Verkeersveiligheidsaudit Fase 1

A27 Houten Hooipolder

Inpassend Ontwerp

| Kenmerk | 15-FLO1504221-VVA-002-v1.0 |

| status DEFINITIEF CONCEPT | | versie 0.18 | registr. 401317-S-3-0101 |

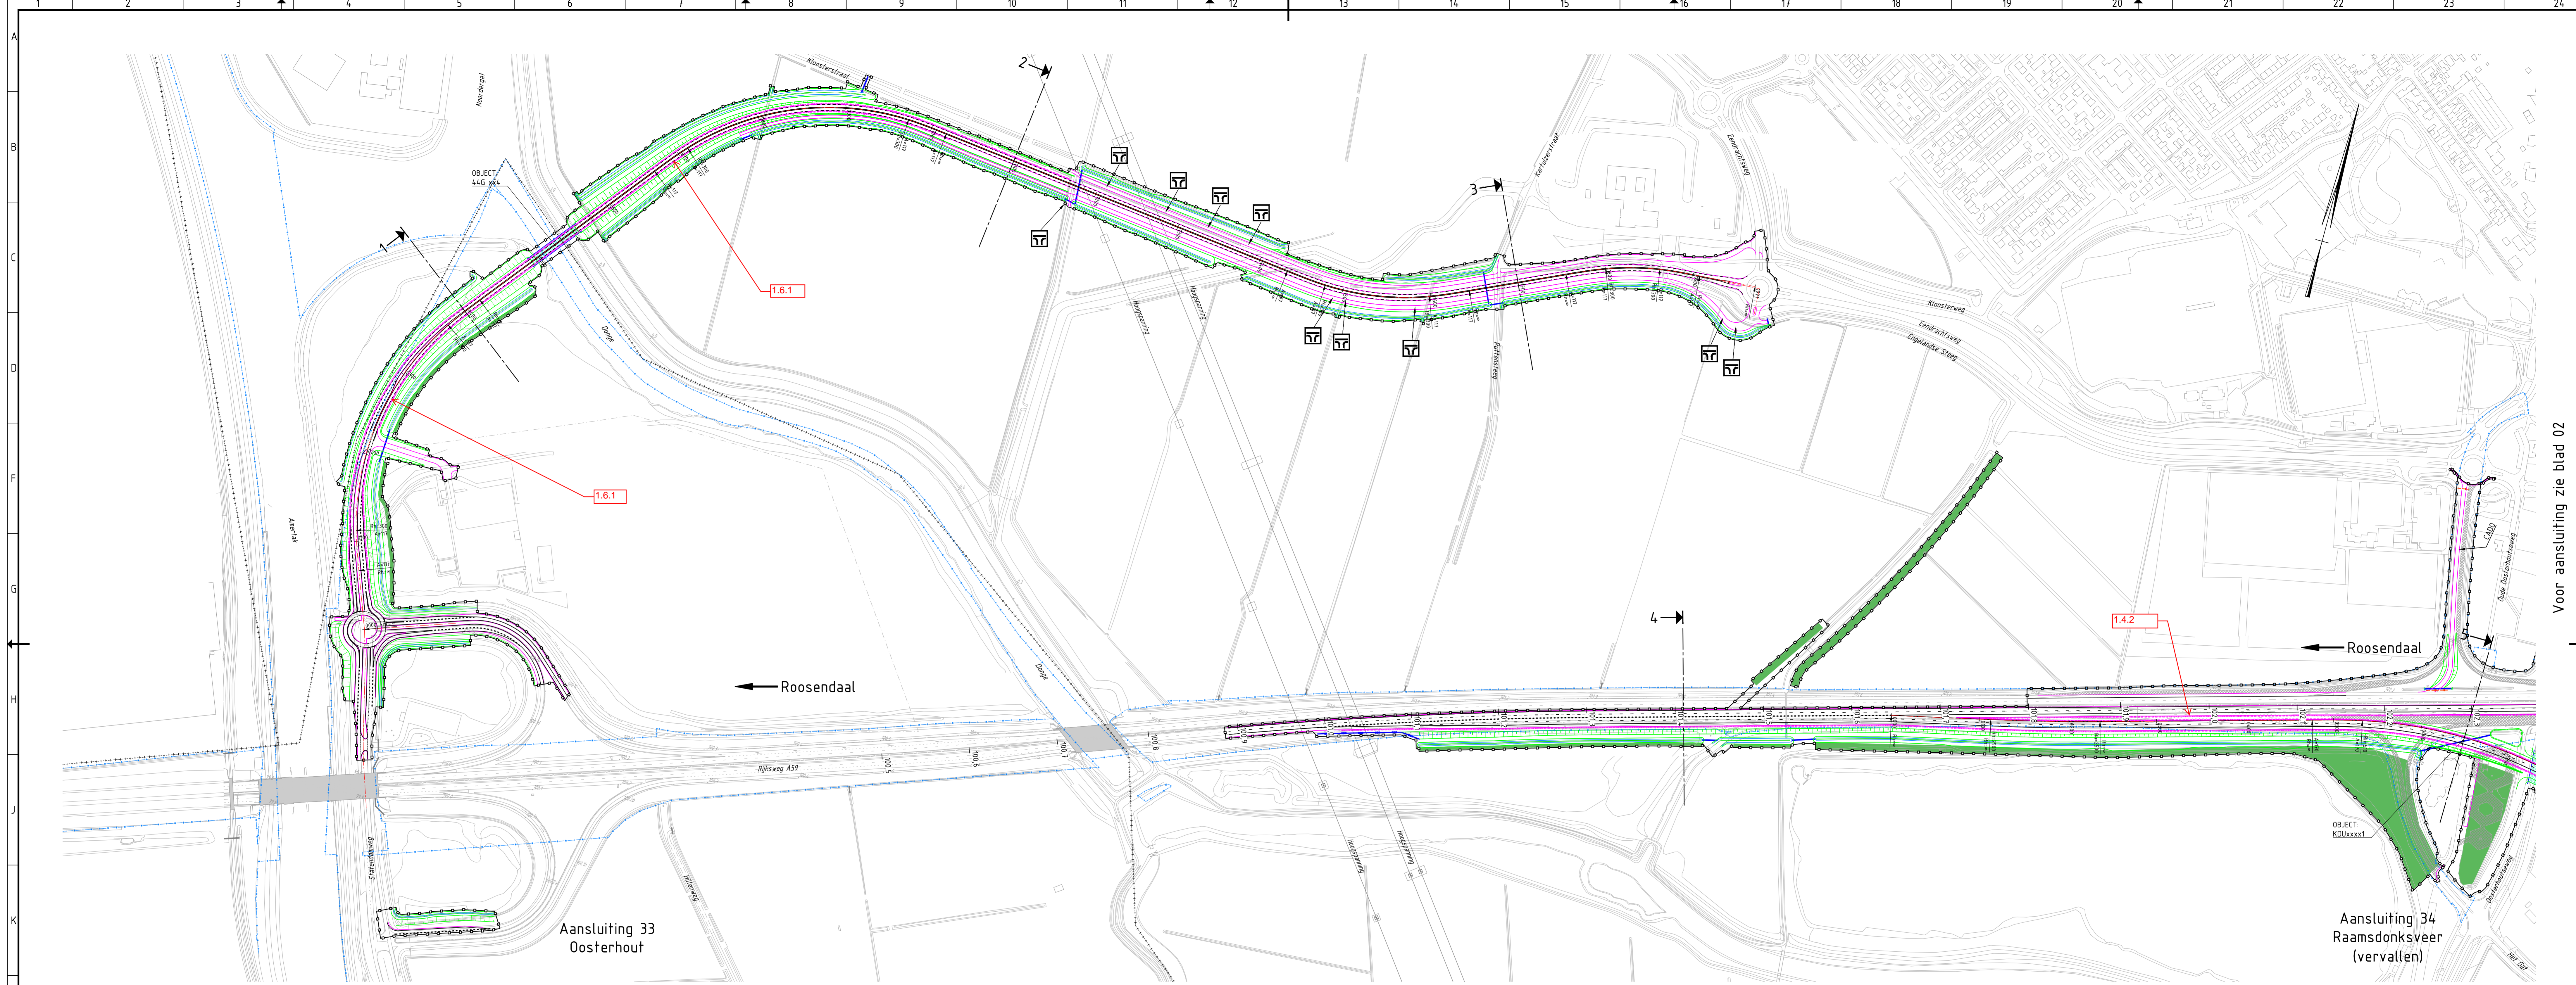
| Tek.nr. | Nr. | Beschrijving van het probleem | Oplossingsrichting | Ernst |
|--------------|-------|--|---|-------|
| 0101 | 1.4.2 | De verbindingsweg Roosendaal – Utrecht loopt het eerste gedeelte nog parallel aan de hoofdrijbaan. Omdat er een visuele relatie blijft bestaan tussen beide rijbanen, zal het verkeer op de hoofdrijbaan zich optrekken aan de gereden snelheden op de parallelbaan. Hierdoor neemt de kans toe dat verkeer op de hoofdrijbaan met te grote snelheid de stroomafwaarts gelegen kruispunten nadert. | Visueel scheiden van hoofdrij- en parallelbaan. | A |

| Tek.nr. | Nr. | Beschrijving van het probleem | Oplossingsrichting | Ernst |
|---------|-------|--|---|-------|
| 0101 | 1.6.1 | Toepassing van geleiderail op een gebiedsonsluitingsweg past niet in het gebruikelijke wegbeeld voor dit type weg en is wellicht ook niet noodzakelijk over de gehele lengte. Aanwezigheid van geleiderail werkt snelheidsverhogend, omdat de weg voor een hogere categorie wordt aangezien. | Onderzoeken of normaalprofiel met vergevingsgezinde berm mogelijk is. | A |

| uitgegeven H. Dillen | 14-09-2015 | registr. 401317-S-3-0102 | in 19 bladen, bladnr. 02 |

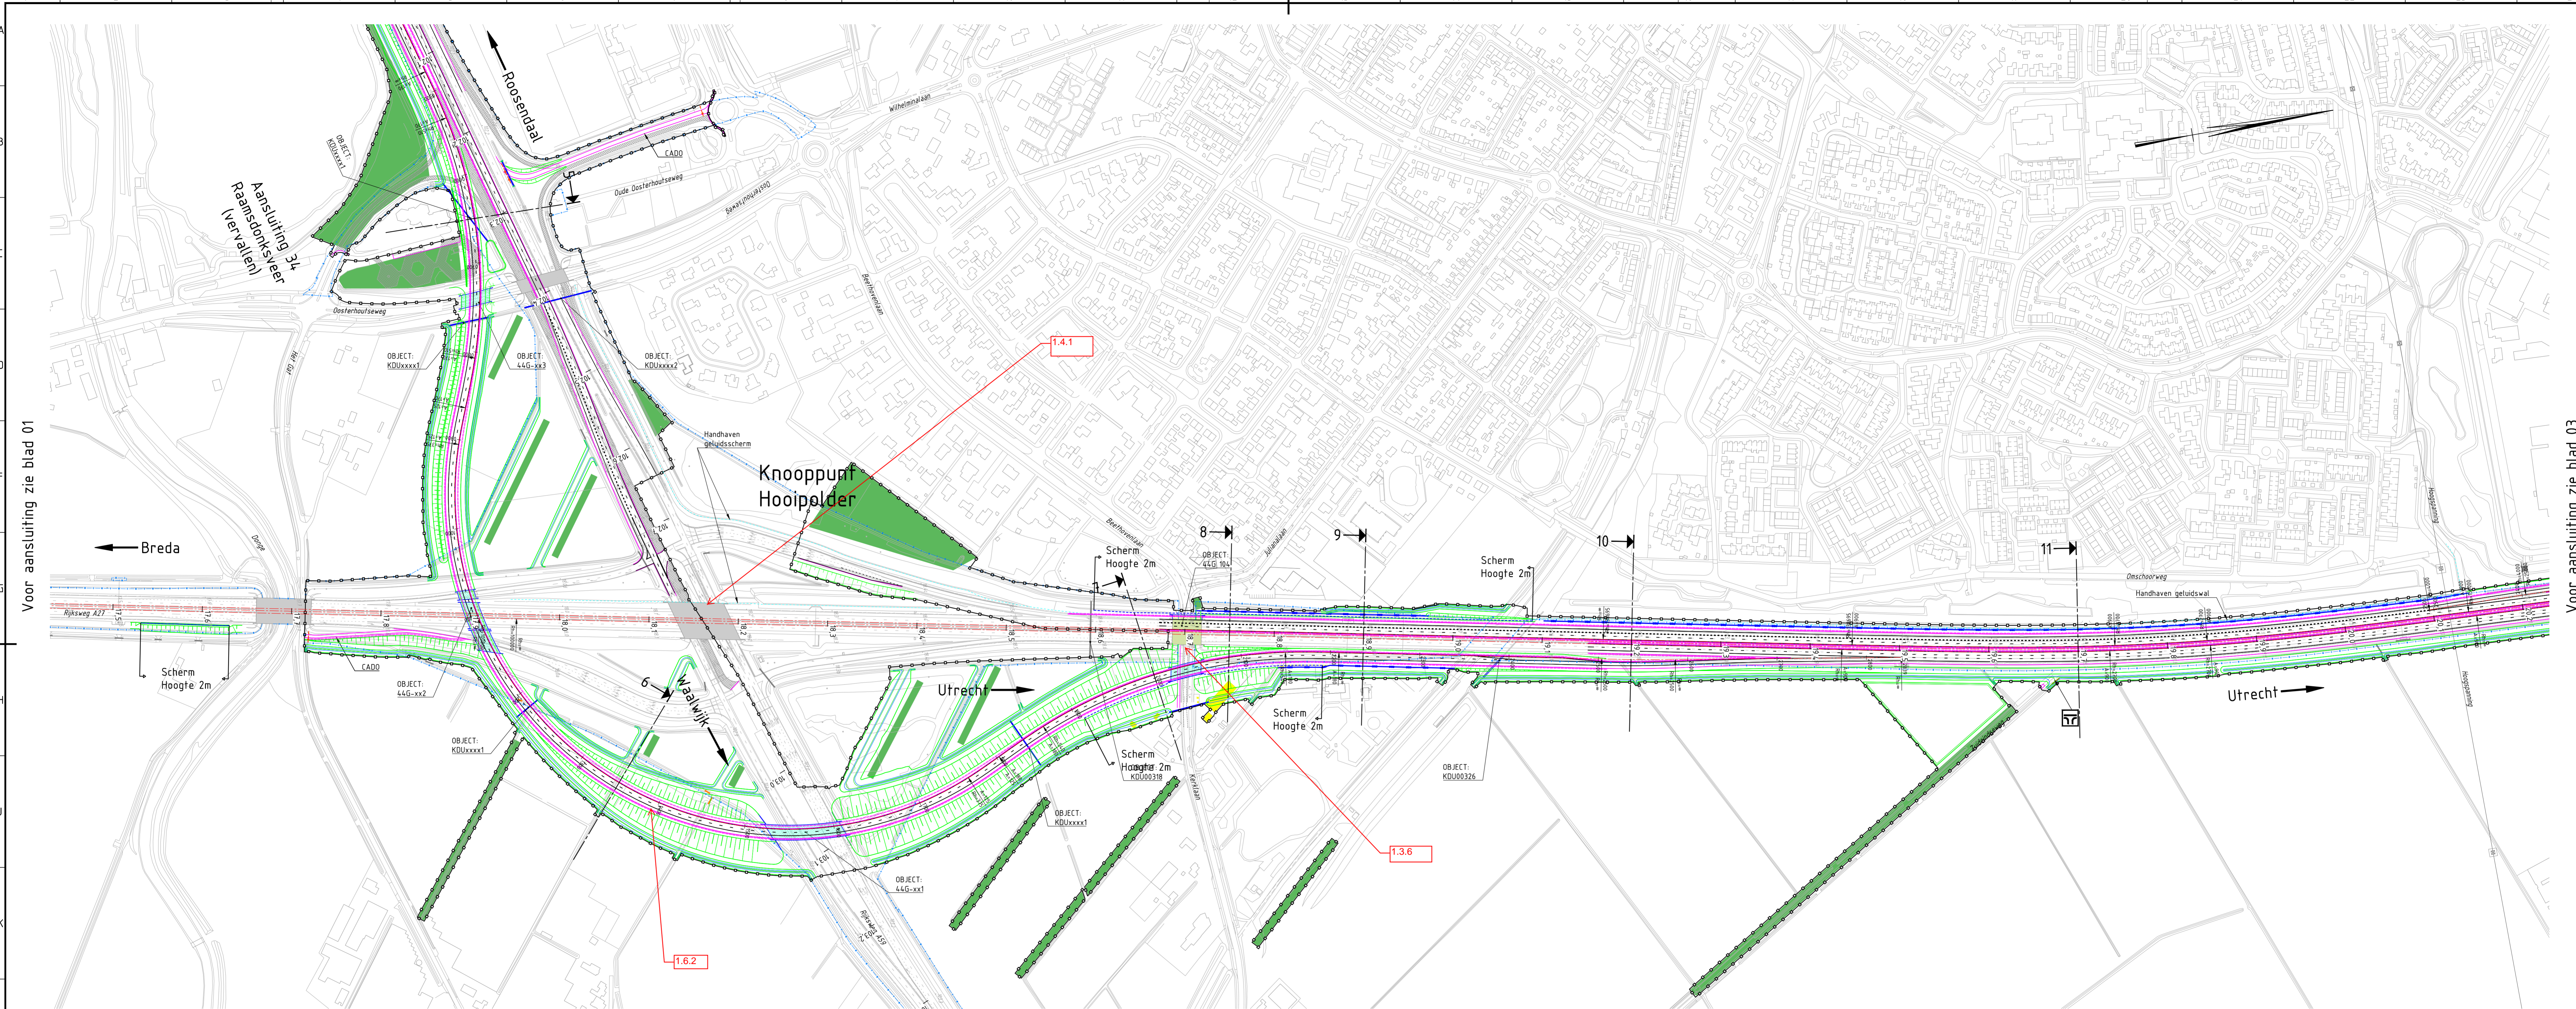
| Tek.nr. | Nr. | Beschrijving van het probleem | Oplossingsrichting | Ernst |
|---------|-------|---|--|-------|
| 0102 | 1.3.6 | Vluchtstroken ontbreken op het kunstwerk 44g-104. Met name bij invoegstroken is een uitwijkvoorziening zeer gewenst. | Vluchtstroken toepassen. | A |

| Tek.nr. | Nr. | Beschrijving van het probleem | Oplossingsrichting | Ernst |
|--------------|-------|--|---|-------|
| 0102 | 1.4.1 | Het knooppunt Hooipolder is een knooppunt van autosnelwegen. Het toepassen van gelijkvloerse kruispuntoplossingen is voor een groot aandeel van de weggebruikers onverwacht. Het risico bestaat dat weggebruikers met te hoge snelheid de VRI kruispunten naderen met kopstaart aanrijdingen tot gevolg. | Knooppunt Hooipolder als volledig knooppunt uitvoeren. | EA |

| Tek.nr. | Nr. | Beschrijving van het probleem | Oplossingsrichting | Ernst |
|---------|-------|--|---|-------|
| 0102 | 1.6.2 | In de gehele verbindingsboog wordt geleiderail toegepast. Met name voor motorrijders is geleiderail een obstakel dat ernstig letsel kan veroorzaken bij ongevallen. | Probeer om berm vergevingsgezin obstakelvrij in te richten. | A |

| uitgegeven | H. Ditten | 16-09-2015 | democode | | regnr. | 401317-S-3-0103 |

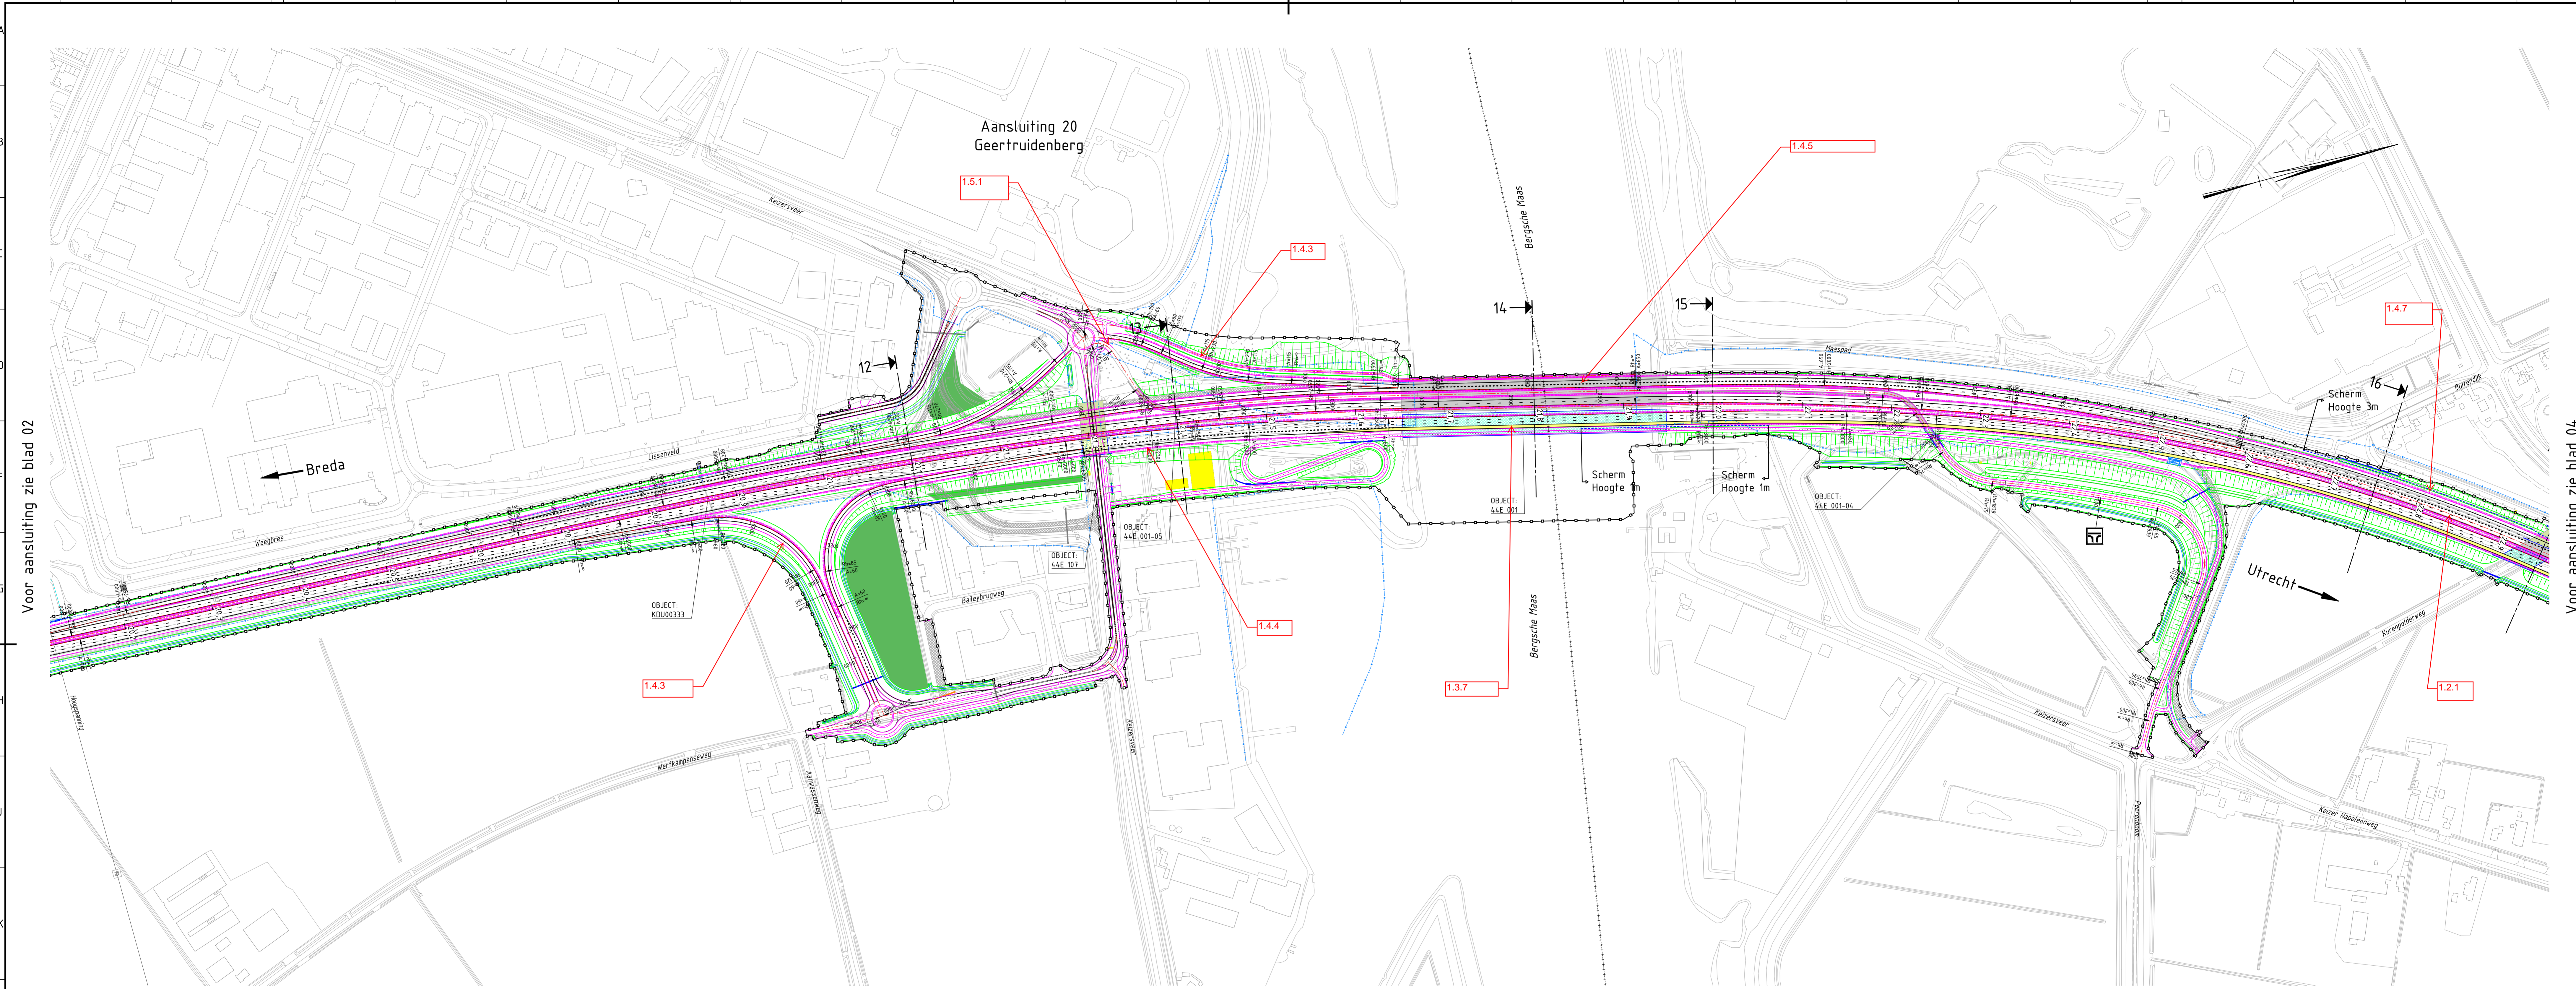
| Tek.nr. | Nr. | Beschrijving van het probleem | Oplossingsrichting | Ernst |
|---------|-------|---|----------------------------------|-------|
| 0103 | 1.2.1 | In de horizontale boog R=2.000 m (HRL) treedt een zichtprobleem op doordat de geleiderail in de boog op te korte afstand staat. De kans bestaat op kop-staart ongevallen bij stilstaand verkeer. Afremmend verkeer door mindere zichtomstandigheden leidt tot het sneller optreden van congestie. | Plaatsing geleiderail aanpassen. | EA |

| Tek.nr. | Nr. | Beschrijving van het probleem | Oplossingsrichting | Ernst |
|---------|-------|---|--|-------|
| 0103 | 1.3.7 | De nieuwe oeververbinding wordt gebaseerd op een indeling met spitsstrook. Een nieuwe oeververbinding in deze vorm is niet erg robuust en toekomstvast. Zie punt 1.1.1. | Robuust en toekomstvast ontwerpen. | O |

| Tek.nr. | Nr. | Beschrijving van het probleem | Oplossingsrichting | Ernst |
|--------------|-------|--|---|-------|
| 0103 0106 | 1.4.3 | De stappentheorie in de afritten Geertruidenberg en Nieuwendijk is niet toegepast, waardoor verkeer met te hoge snelheid het kruisingsvlak nadert. | Ontwerp aanpassen, zodanig dat een geleidelijke snelheidsafbouw wordt gerealiseerd. | A |
| 0103 | 1.4.4 | Het starten van de spitsstrook op deze locatie is ongewenst. Het punt ligt in een opgaande helling vlak voor de brug welke een visuele versmalling geeft. Vrachtverkeer op de toerit zal met relatief lage snelheid invoegen. Voor een deel van het verkeer betreft het de eerste kennismaking met het fenomeen spitsstrook. Hierdoor zal veel turbulentie optreden op deze ene locatie, waardoor de verkeersveiligheid sterk afneemt. | Begin spitsstrook verplaatsen tot voorbij de brug. | A |

| Tek.nr. | Nr. | Beschrijving van het probleem | Oplossingsrichting | Ernst |
|----------------|------------|---|---|--------------|
| 0103 | 1.4.5 | De functionaliteit van de parallelbaan is niet duidelijk. Als deze ook een functie heeft voor doorgaand verkeer zal vooral het vrachtverkeer van de parallelbaan gebruik gaan maken. Het gevolg is een groot aantal rijstrookwisselingen voor vrachtverkeer, zowel stroomopwaarts van de parallelbaan als op de parallelbaan zelf. Het weven van doorgaand vrachtverkeer met afvallend verkeer naar de afrit is onwenselijk. | Ontwerp afstemmen op de functionaliteit van de parallelbaan, waarbij onnodige rijstrookwisselingen van vrachtverkeer worden voorkomen. | EA |
| 0103 0104 | 1.4.7 | Bij een gesloten spitsstrook is feitelijk sprake van een bijkomende rijstrook rechts. Vruchtverkeer zal dan naar rechts gedwongen worden, maar komt vervolgens in het weefvak voor de parallelbaan terecht. Daarna moet het doorgaande vrachtverkeer weer naar rechts opschuiven. Dit leidt tot ongewenste rijstrookwisselingen van vrachtverkeer op korte afstand. De kans op onnodige stuurcorrecties en onrustig wegbeeld neemt toe. Met als gevolg kans op flankongevallen. | Overwegen andere oplossing beëindiging spitsstrook. Ontwerpen conform de NOA. | EA |

| Tek.nr. | Nr. | Beschrijving van het probleem | Oplossingsrichting | Ernst |
|---------|-------|--|---|-------|
| 0103 | 1.5.1 | Op de westelijke rotonde van de aansluiting Geertruidenberg wordt een erftoegangsweg aangesloten. De categorie overgang van erftoegangsweg naar autosnelweg is daardoor te groot op dit punt. De kans bestaat dat verkeer onbedoeld op de verkeerde tak van de rotonde terecht komt. | Zorg voor een geleidelijke categorie overgang op het onderliggende wegennet. | EA |
